Bebauungsplan 05.49.00 – Marie-Juchacz-Weg (Wilhelmshöhe) –

Bericht zur Prüfung und Abwägung der im Rahmen der durchgeführten Beteiligungsverfahren eingegangenen Stellungnahmen

Stand: 09.04.2024

Variante 1

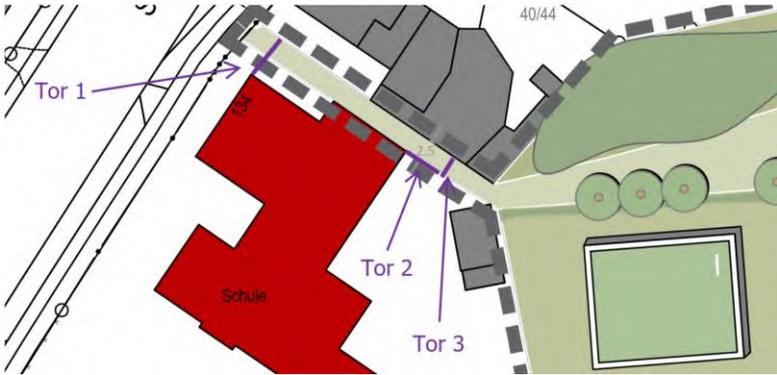
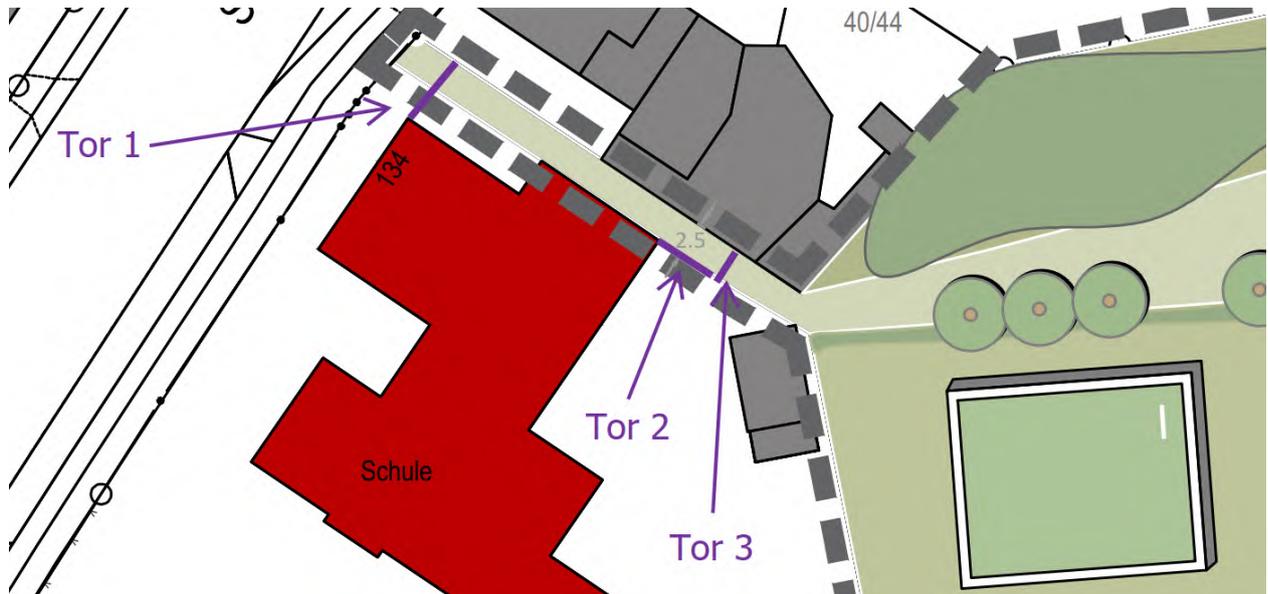
<p>9.3 <u>Bedenken zur Wegeverbindung über das derzeitige Schulgrundstück, da die sichere Entfluchtung des Schulgebäudes nicht mehr gewährleistet würde</u></p> <p>Gegenüber der beschriebenen Wegeführung über das Grundstück der Schule Wilhelmshöhe meldet der Bereich Schule und Sport Bedenken an, da die Sicherheit der Schüler:innen zu jedem Zeitpunkt und damit auch bei einer Entfluchtung gewährleistet sein muss. Bzgl. der Anpassung der Fluchtwegführung wurden in den vergangenen Monaten die folgenden fünf Varianten besprochen:</p>	<p>Die Schaffung einer öffentlichen Wegeverbindung von der Schwartauer Allee zu den geplanten Nutzungen (Kita, Grün- und Spielbereich, Wohnungen) sowie weitergehend zur Hochstraße und dem Marie-Juchacz-Weg ist vom hohen öffentlichen Interesse.</p> <p>Mit den neu geschaffenen Wegebeziehungen wird die (fußläufige) Vernetzung innerhalb des Stadtteils im Sinne des erstrebenswerten Leitbildes „Stadt der kurzen Wege“ deutlich aufgewertet.</p> <p>Für eine gute Erreichbarkeit der öffentlichen Grün- und Freifläche mit Spielplatz sowie der Kita kann nicht auf die geplante Wegeverbindung von der Schwartauer Allee verzichtet werden. Ohne diese Wegeverbindung ist der Standort des Spielplatzes nicht herleitbar, da ein zu geringer fußläufiger Einzugsbereich (von Wohnnutzungen) bestünde. Der größte Einzugsbereich beider Nutzungen (Kita und Spielplatz) resultiert aus der Wohnbevölkerung westlich der Plangebietsfläche, die die neu geschaffene Wegeverbindung entsprechend nutzen würde. Auch die Kita sollte ohne zwingendes Erfordernis der PKW-Nutzung gut erreichbar sein. Darüber hinaus erfolgt mit der Wegeführung an die Schwartauer Allee eine direkte Anbindung der geplanten Nutzungen und weitergehend der Wohnnutzungen entlang der Hochstraße und des Marie-Juchacz-Weges an den öffentlichen Personennahverkehr. Auf Höhe der geplanten Wegeverbindung besteht die Bushaltestelle „Josephinenstraße“, die von den Buslinien 1 und 500 angefahren wird. Ebenfalls in räumlicher Nähe und über die Wegeverbindung erschlossen würde zudem die Bushaltestelle „Georg-Kerschensteiner-Straße“, die von den Buslinien 3,8 und</p>	<p>(Teil)Berücksichtigung</p>

Variante 1 beinhaltet die Schaffung von 2 oder 3 neuen Toren:

Eine Schließung dieser Tore durch Aufsichtspersonen im Not-/Brandfall müsste erfolgen, bevor die Schüler:innen den Fluchtweg benutzen. Dies beträfe auch die Situationen, in der Lehr- oder Betreuungskräfte personell stark unterbesetzt sind und die Lehr- oder Betreuungskräfte den Unterricht bzw. die Betreuung nur noch gerade so durchführen können. Da es im Not-/Brandfall zwingend erforderlich ist, dass das Aufsichtspersonal dann in der Nähe der eingeschränkten Schüler:innen ist, kann etwa bei einer starken personellen Unterbesetzung nicht sichergestellt

Inhalt der Stellungnahme	Prüfung und Abwägung	Ergebnis
<p>Variante 1</p>  <p>Variante 1 beinhaltet die Schaffung von 2 oder 3 neuen Toren:</p> <ul style="list-style-type: none"> - Tor 1 in Verlängerung der Westfassade des Schulgebäudes, um den Zugang von der Schwartauer Allee zu verschließen - Tor 2 als Zugang zum Schulhof - Tor 3 um den Zugang zur Parkanlage zu verschließen <p>Ggf. können die Tore 2 und 3 in einem Tor kombiniert werden. Ggf. könnte das Tor 1 näher zum gebäudeseitigen Notausgang aufgestellt werden.</p> <p>Bei Installation des in Verlängerung der Westfassade des Schulgebäudes beschriebenen Tores 1 mit einer im Not-/Brandfall automatisierten Schließung kann das technische Versagen der Anlage nicht ausgeschlossen werden, womit insofern eine potentielle Gefährdung für die Schüler:innen vorliegt, als dass diese unbeaufsichtigt trotzdem auf die stark befahrene Schwartauer Allee laufen könnten, wenn die Tore eigentlich geschlossen sein sollten. Weiterhin müsste bei der Verwendung einer automatisierten Schließung sichergestellt werden, dass sich das Tor in einer Vielzahl von verschiedenen Fallkonstellationen automatisch schließt und es muss dabei sichergestellt werden, dass die Sicherheit der Schüler:innen in allen Fallkonstellationen gewährleistet ist. Der Bereich Schule und Sport hat gerade in diesem speziellen Punkt Bedenken, da es vermutlich unmöglich sein wird, alle Fallkonstellationen abschließend über die Automatik zu erfassen.</p>	<p>10 angefahren wird.</p> <p>Die geplante öffentliche Wegeverbindung steht nicht im Widerspruch zu einer Entfluchtung des Schulgebäudes über den nördlichen Fluchtwegeausgang. Vielmehr sollte auf eine öffentliche Fläche entfluchtet werden. Gemäß Brandschutzatlas (Mayer/Batran, 07.2021) enden Fluchtwege erst im Freien. „Das Freie in diesem Sinne ist eine öffentliche Verkehrsfläche, auf der die fliehenden Personen die Möglichkeit haben, sich vom Gebäude beliebig weit zu entfernen. Führen die baulichen Rettungswege auf eine nichtbebaute Stelle des Grundstückes, muss diese einen sicheren Zugang zur öffentlichen Verkehrsfläche haben und von der Feuerwehr im Brandfall leicht erreichbar sein.“</p> <p>Sofern sich seitens des zu verantwortenden Bereichs gegen eine Entfluchtung auf die öffentliche Wegeverbindung entschieden wird, bieten sich grundstücksbezogene Lösungen, wie alternativ entfluchtet werden kann (siehe insb. Variante 4).</p> <p>Im Folgenden erfolgt ergänzend eine Stellungnahme zu den vorgeschlagenen Varianten:</p> <p>Den kritischen Ausführungen zu Variante 1 mit der vorgesehenen Implementierung von im Brandfall zu öffnenden und schließenden Toren wird vor dem Hintergrund der fehlenden Praktikabilität gefolgt.</p> <p>Der Variante 2 steht eine äußerst gering verbleibende Breite für die öffentliche Wegeverbindung entgegen. Anzustreben ist eine Mindestbreite von 2,50 m. Diese würde weit unterschritten. Von der Umsetzung dieser Variante wird abgesehen, zumal der Fluchtwegekorridor für die Schüler:innen auch nur sehr schmal ausfallen würde, was ein (sicheres) Entfluchten erschweren würde.</p> <p>Die Variante 4 steht im Einklang mit dem Ziel der Schaffung der öffentlichen Wegeverbindung nördlich des Schulgebäudes. Sofern von einer möglichen Entfluchtung auf die öffentliche Wegeverbindung abgesehen wird (siehe Ausführungen oben), ist diese</p>

Variante 2

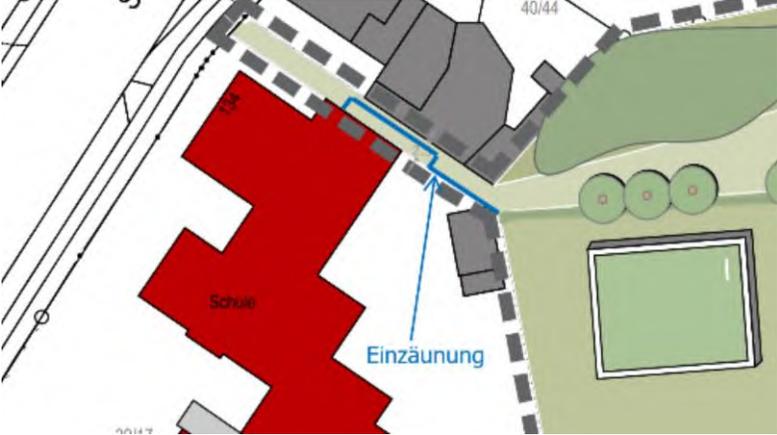
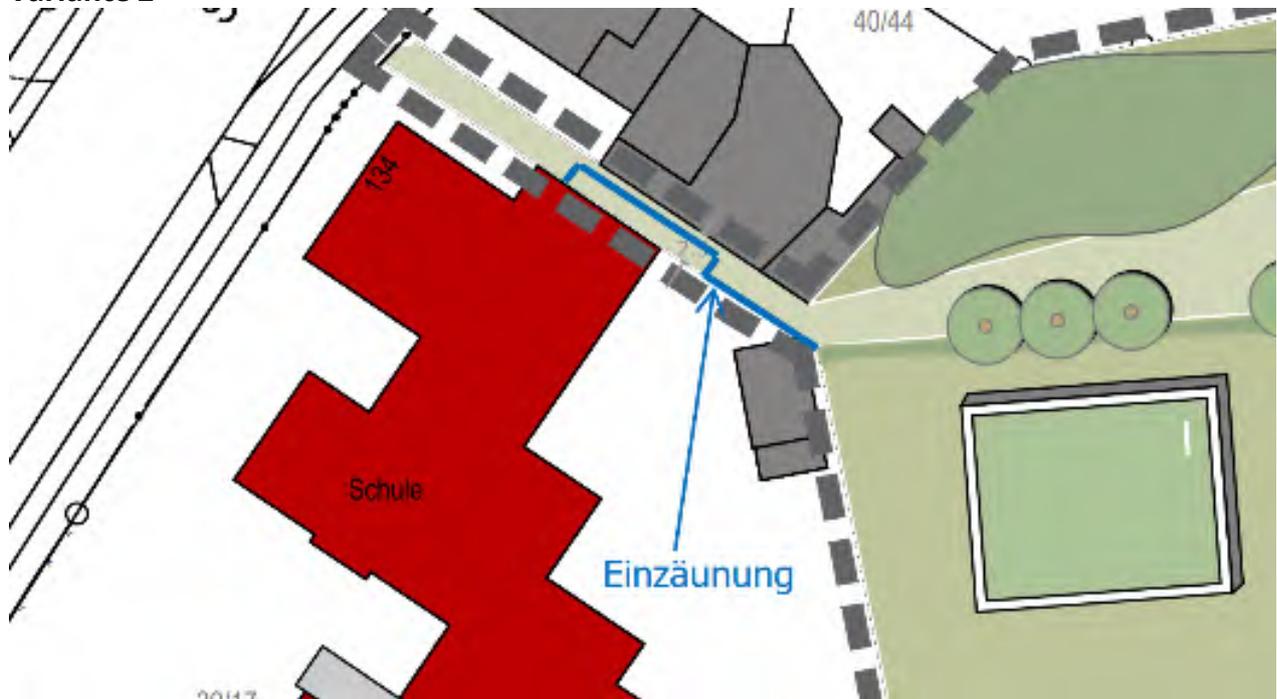
Variante 2 beinhaltet die Schaffung eines torlosen Fluchtkorridors zu dem Sammelplatz auf dem Schulhof über die aktuelle Fluchttür an der Nordseite des Schulgebäudes.

Aus Sicht des Bereichs Schule und Sport bietet diese Variante eine sehr hohe Sicherheit der Schüler:innen, sofern eine ausreichend breite Rampe und ein ausreichend breiter Fluchtkorridor entlang des Schulgebäudes geschaffen wird, damit auch Schüler:innen im Rollstuhl oder Schüler:innen im Evac-Chair diesen Fluchtweg nutzen können.

Inhalt der Stellungnahme	Prüfung und Abwägung	Ergebnis
<p>Eine Schließung dieser Tore durch Aufsichtspersonen im Not-/Brandfall müsste erfolgen, bevor die Schüler:innen den Fluchtweg benutzen. Dies beträfe auch die Situationen, in der Lehr- oder Betreuungskräfte personell stark unterbesetzt sind und die Lehr- oder Betreuungskräfte den Unterricht bzw. die Betreuung nur noch gerade so durchführen können. Da es im Not-/Brandfall zwingend erforderlich ist, dass das Aufsichtspersonal dann in der Nähe der eingeschränkten Schüler:innen ist, kann etwa bei einer starken personellen Unterbesetzung nicht sichergestellt werden, dass weitere Aufsichtspersonen vorhanden sind, um die Schließung der Tore 1 zur Schwartauer Allee vorzunehmen, bevor die Schüler:innen den Fluchtweg benutzen. Für die Öffnung des im Normalfall geschlossenen Tore 2 zu dem Schulhof, wo sich der Sammelplatz befindet, sowie für die Schließung des Tore 3 gelten die eben genannten Punkte aus Sicht des Bereichs Schule und Sport analog.</p> <p>Variante 2</p>  <p>Variante 2 beinhaltet die Schaffung eines torlosen Fluchtkorridors zu dem Sammelplatz auf dem Schulhof über die aktuelle Fluchttür an der Nordseite des Schulgebäudes.</p> <p>Aus Sicht des Bereichs Schule und Sport bietet diese Variante eine sehr hohe Sicherheit der Schüler:innen, sofern eine ausrei-</p>	<p>Variante vorzugsweise umzusetzen. Mit Umsetzung der Variante 4 würde der Status Quo insofern verbessert, als dass die Entfluchtung (im Brandfall) direkt Richtung Sammelplatz zulaufen würde. Auch Probleme, die bei der aktuellen Entfluchtung durch die Nordtür bestehen und eine unbeschwerter Entfluchtung erschweren bzw. infrage stellen (Treppenabsatz zur nördlichen Fluchtwegetür innerhalb des Gebäudes, Stufenabsatz unmittelbar hinter der Fluchtwegetür und aufzuschließendes Tor Richtung Sammelplatz), würden mit Umsetzung der Variante 4 ausgeräumt. Die Variante 4 steht darüber hinaus nicht im Widerspruch zu der derzeitigen Raumnutzung für spezielle Bewegungsübungen.</p> <p>Die Varianten 3 und 5 erscheinen wenig praktikabel und vor dem Hintergrund des Ziels einer möglichst sicheren und schnellen Entfluchtung kontraproduktiv.</p> <p>Von der Alternative 6 wird abgesehen. Die Wegeführung ist insbesondere aufgrund der erheblichen Länge (ca. 190 m statt 80 m) und gleichzeitig geringen Breite sowie den vielen Richtungswechseln für potenzielle Nutzer:innen unattraktiv und beinhaltet darüber hinaus das Risiko der Entstehung eines Angstraumes. Überdies bestünden mit Umsetzung der Alternative 6 keine schnell erfassbaren Sichtbeziehungen zur Schwartauer Allee und andersherum zur Grün- und Freifläche. Eine intuitive Nutzung der Wegeverbindung wird damit negiert. Zuletzt werden mit Umsetzung der Variante 6 vermeidbare Eingriffe in bestehende Biotopstrukturen begründet.</p>

Variante 3

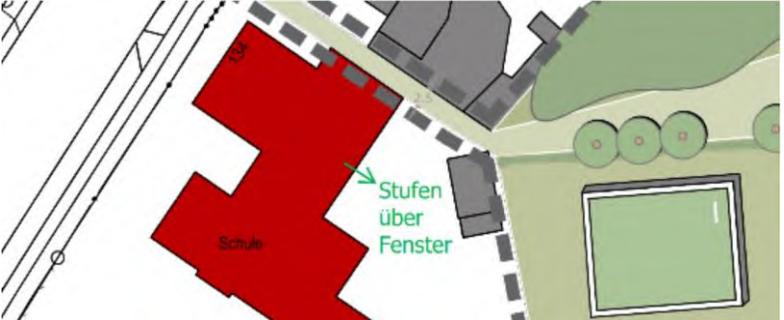
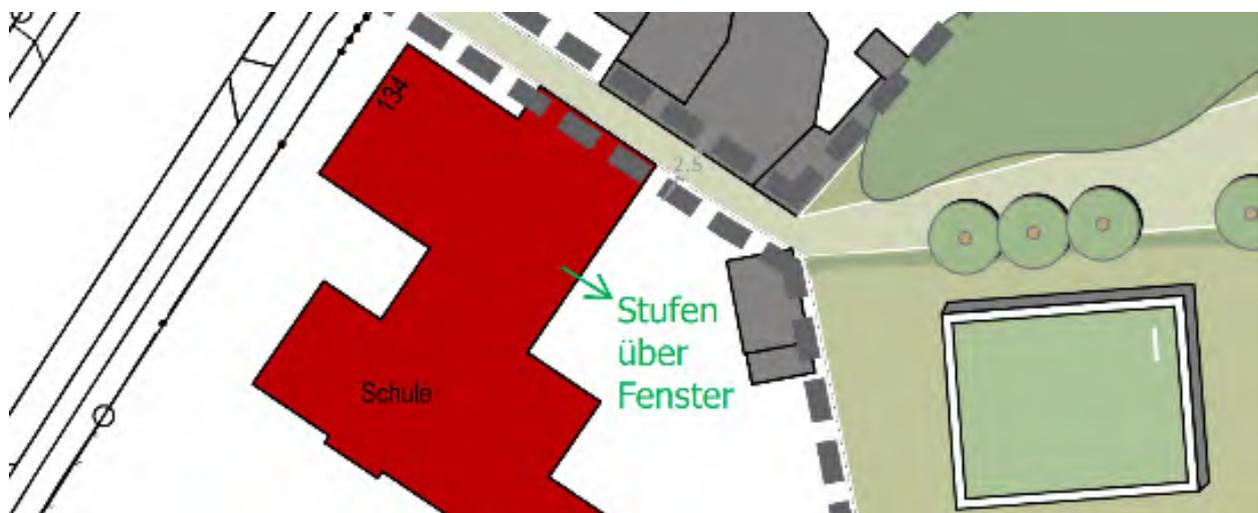
Variante 3 beinhaltet die Schaffung von Treppenstufen in dem Schulgebäude zu einem Fenster und die Schaffung von Treppenstufen von diesem Fenster ins Freie.

Inhalt der Stellungnahme	Prüfung und Abwägung	Ergebnis
<p>chend breite Rampe und ein ausreichend breiter Fluchtkorridor entlang des Schulgebäudes geschaffen wird, damit auch Schüler:innen im Rollstuhl oder Schüler:innen im Evac-Chair diesen Fluchtweg nutzen können.</p> <p>Variante 3</p>  <p>Variante 3 beinhaltet die Schaffung von Treppenstufen in dem Schulgebäude zu einem Fenster und die Schaffung von Treppenstufen von diesem Fenster ins Freie.</p> <p>Aus Sicht des Bereichs Schule und Sport ist diese Variante ungeeignet, da Schüler:innen im Rollstuhl hier nicht zu dem Sammelplatz auf den Schulhof gelangen können. Die Entfluchtung von Schüler:innen im Evac-Chair ist äußerst beschwerlich, wenn der Evac-Chair die Treppenstufen hinauf zur Fensterbank gezogen werden muss; dies könnte die Entfluchtung der sonstigen Schüler:innen stark behindern, ggf. sogar verhindern.</p> <p>Bei dieser Variante verliert die Schule die Möglichkeit der aktuellen Nutzung des Raums für spezielle Bewegungsübungen. Hierfür sollte ein entsprechender Ausgleich bedacht werden – insbesondere vor den eingangs geschilderten steigenden Schüler:innenzahlen.</p>

Alternative 6

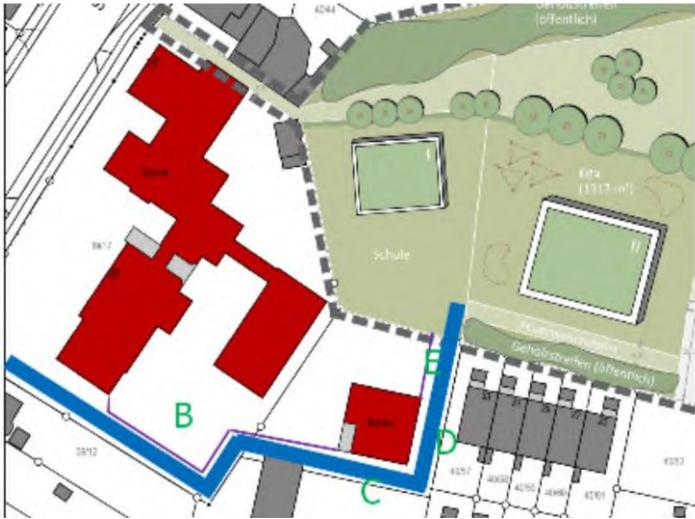
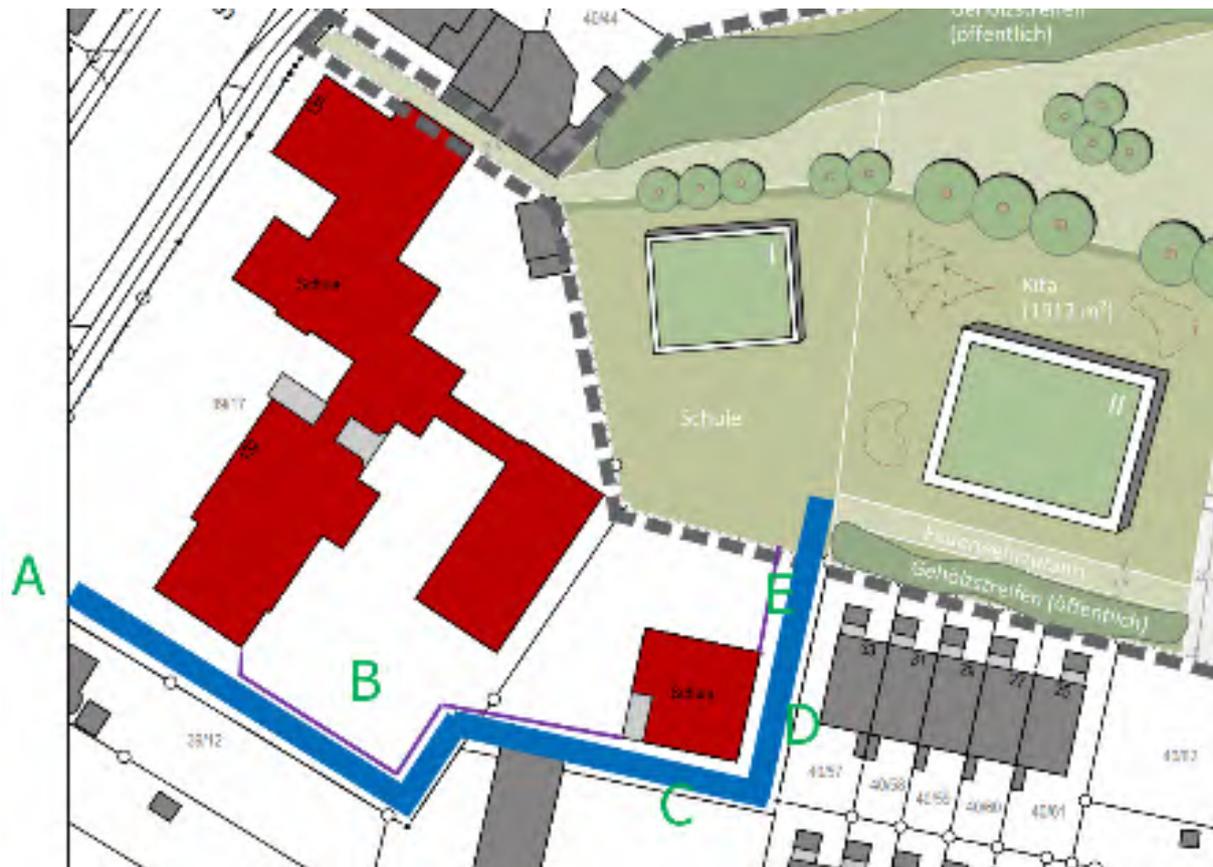
Seitens der Schule wurde noch eine sechste Alternative angeregt. Hierbei würde die Anbindung der Kita und der Parkanlage entlang der südlichen und östlichen Schulgrundstücksgrenze hergestellt werden.

Inhalt der Stellungnahme	Prüfung und Abwägung	Ergebnis
<p>Alternative 6</p>  <p>Seitens der Schule wurde noch eine sechste Alternative angeregt. Hierbei würde die Anbindung der Kita und der Parkanlage entlang der südlichen und östlichen Schulgrundstücksgrenze hergestellt werden.</p> <p>Bei dieser Alternative müsste die Entluchtung aus dem Schulgebäude nicht neu geregelt werden. Vorteilhaft wäre, dass die vorhandene Ampelanlage, mit der das Überqueren der Schwartauer Allee ermöglicht wird, ungefähr dort positioniert ist, wo die vorgeschlagene Wegeverbindung zur Kita und zur Parkanlage aktuell über das Schulgrundstück beginnt (siehe Buchstabe A in der Skizze).</p> <p>Damit die Spiellandschaft (siehe Buchstabe B in der Skizze) in ihrer Nutzung erhalten bleibt, sollte die Wegeverbindung nur so schmal wie notwendig ausgestaltet werden. Die Obstbäume südlich des AVK-Solitärbaus (siehe Buchstabe C in der Skizze) müssten umgepflanzt werden. Die Büsche und Sträucher östlich des AVK-Solitärbaus (siehe Buchstabe D in der Skizze) müssten gerodet werden.</p>

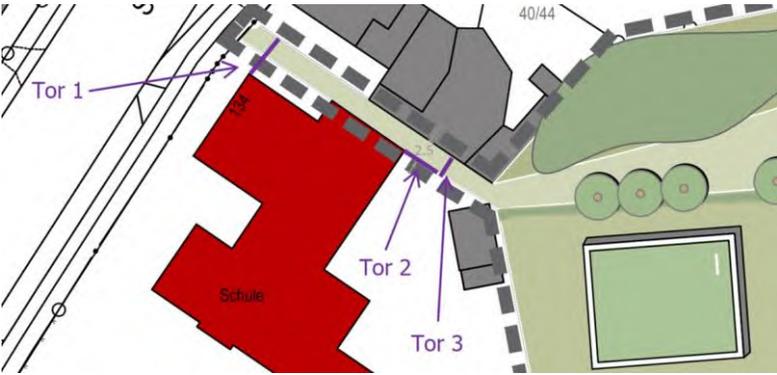
Inhalt der Stellungnahme	Prüfung und Abwägung	Ergebnis
<p>stellt in konzeptioneller Hinsicht keine wesentliche Beeinträchtigung des erkannten Denkmalwerts genannten Baudenkmals dar. Gegen die beiden dargelegten Varianten bestehen in denkmalfachlicher Hinsicht keine Einwände.</p> <p>Ich bitte im weiteren Verfahren – insbesondere zur Gestaltung des westlichen Baukörpers – um weitergehende Beteiligung der Baudenkmalpflege.</p>		
<p>Nr. 12 HL, Bereich 5.651 Gebäudemanagement (Schreiben vom 02.05.2022)</p>		
<p>12.1 <u>Ablehnung der Wegeverbindung über das derzeitige Schulgrundstück, da sichere Entfluchtung des Schulgebäudes nicht mehr gewährleistet würde</u></p> <p>Die Wegeführung über das Grundstück der Schule Wilhelmshöhe stellt für die Sicherheit der Schüler:innen ein sehr hohes Risiko dar und wird somit vom Gebäudemanagement abgelehnt.</p> <p>Da die vorbeschriebene Toranlage nur im Alarmfall verschlossen wird (Tor 1 und Tor 3), ist eine fälschliche Benutzung des Notausganges durch Schüler:innen im Schulalltag nicht ausgeschlossen. Schüler:innen würden sodann ungehindert direkt aus dem Schulgebäude in den öffentlichen Verkehrsraum der stark befahrenen Schwartauer Landstraße gelangen können. Bei der Schule handelt es sich um ein Förderzentrum mit sonderpädagogischem Förderbedarf im Bereich geistige Entwicklung.</p>	<p>Die Schaffung einer öffentlichen Wegeverbindung von der Schwartauer Allee zu den geplanten Nutzungen (Kita, Grün- und Spielbereich, Wohnungen) sowie weitergehend zur Hochstraße und dem Marie-Juchacz-Weg ist vom hohen öffentlichen Interesse.</p> <p>Mit den neu geschaffenen Wegebeziehungen wird die (fußläufige) Vernetzung innerhalb des Stadtteils im Sinne des erstrebenswerten Leitbildes „Stadt der kurzen Wege“ deutlich aufgewertet.</p> <p>Für eine gute Erreichbarkeit der öffentlichen Nutzungen der Grün- und Freifläche mit Spielplatz sowie der Kita kann nicht auf die geplante Wegeverbindung von der Schwartauer Allee verzichtet werden. Ohne diese Wegeverbindung ist der Standort des Spielplatzes nicht herleitbar, da ein zu geringer fußläufiger Einzugsbereich (von Wohnnutzungen) bestünde. Der größte Einzugsbereich beider Nutzungen (Kita und Spielplatz) resultiert aus der Wohnbevölkerung westlich der Plangebietsfläche, die die neu geschaffene Wegeverbindung entsprechend nutzen würde. Auch die Kita sollte ohne zwingendes Erfordernis der PKW-Nutzung gut erreichbar sein. Darüber hinaus erfolgt mit der Wegeführung an die Schwartauer Allee eine direkte Anbindung der geplanten Nutzungen und weitergehend der Wohnnutzungen entlang der Hochstraße und des Marie-Juchacz-Weges an den öffentlichen Personennahverkehr. Auf Höhe der geplanten Wegeverbindung besteht die Bushaltestelle „Josephinenstraße“, die von den Buslinien 1 und 500 angefahren wird. Ebenfalls in räumlicher Nähe und über</p>	<p>Keine Berücksichtigung</p>

Inhalt der Stellungnahme	Prüfung und Abwägung	Ergebnis
 <p>Konzept Fluchtwegsituation B-Plan</p> <ul style="list-style-type: none"> • Tor 1 in Verlängerung der Westfassade des Schulgebäudes, um den Zugang von der Schwartauer Allee im Alarmfall zu verschließen • Tor 2 als Zugang zum Schulhof • Tor 3 um den Zugang zur Parkanlage im Alarmfall zu verschließen <p>Die Herstellung und den technisch sicheren Betrieb einer automatisierten Schließfunktion im Notfall für die Tore im öffentlichen Raum wird durch das GMHL als unpraktikabel bewertet, da diese technischen Einrichtungen sehr Vandalismus gefährdet, stör anfällig und wartungsintensiv sind. Es bleibt für die im B-Plan beschriebene Lösung also vorrangig die Schließung durch Aufsichtspersonal anzunehmen. Im Alarmfall müsste hier also eine Schließung dieser Tore durch Aufsichtspersonen erfolgen, bevor die Schüler:innen den Fluchtweg benutzen können. Da es sich aber bei der Schule um ein Förderzentrum handelt, ist es zwingend erforderlich, dass das Aufsichtspersonal in Notsituationen in der Nähe der Schüler:innen mit besonderen Bedürfnissen ist. Somit müsste jederzeit ausreichend Aufsichtspersonen vorgehalten werden, um die Schließung der Tore 1 und 3 zur Schwartauer Allee / Park vorzunehmen und dann durch Öffnung des Tores 2 die Schüler:innen zum Sammelpunkt zu geleiten. Dies kann aber bei einer starken personellen Unterbesetzung wie sie zurzeit durch die stark wachsenden Schüler:innenzahlen vorhanden ist,</p>	<p>die Wegeverbindung erschlossen würde zudem die Bushaltestelle „Georg-Kerschensteiner-Straße“, die von den Buslinien 3,8 und 10 angefahren wird.</p> <p>Es wird der Stellungnahme gefolgt, nach dem die bisher dargestellte Lösung mit der Integration von verschließbaren Toren in der praktischen Umsetzung nicht geeignet ist. Dies ist jedoch auch nicht erforderlich. Vielmehr kann nach nochmaliger Rücksprache mit dem Bereich GMHL auch eine restriktionslose Entfluchtung auf die dann öffentliche Wegeverbindung erfolgen. Gemäß Brandschutzatlas (Mayr/Battran, 07.2021) enden Fluchtwege erst im Freien. „Das Freie in diesem Sinne ist eine öffentliche Verkehrsfläche, auf der die fliehenden Personen die Möglichkeit haben, sich vom Gebäude beliebig weit zu entfernen. Führen die baulichen Rettungswege auf eine nichtbebaute Stelle des Grundstückes, muss diese einen sicheren Zugang zur öffentlichen Verkehrsfläche haben und von der Feuerwehr im Brandfall leicht erreichbar sein.“</p> <p>Sofern sich seitens des zu verantwortenden Bereichs gegen eine restriktionslose Entfluchtung auf die öffentliche Wegeverbindung entschieden wird, bieten sich grundstücksbezogene Lösungen, wie alternativ entfluchtet werden kann, an.</p> <p>Erstrebenswert ist dann die Umsetzung einer Lösung, bei der der Fluchtweg direkt und barrierefrei Richtung Sammelpunkt der Schüler:innen führt. Erforderlich zur Umsetzung dieser Lösung ist der Einbau einer (Flucht)Tür an der Ostseite des Schulgebäudes anstelle eines dortigen Fensters.</p>
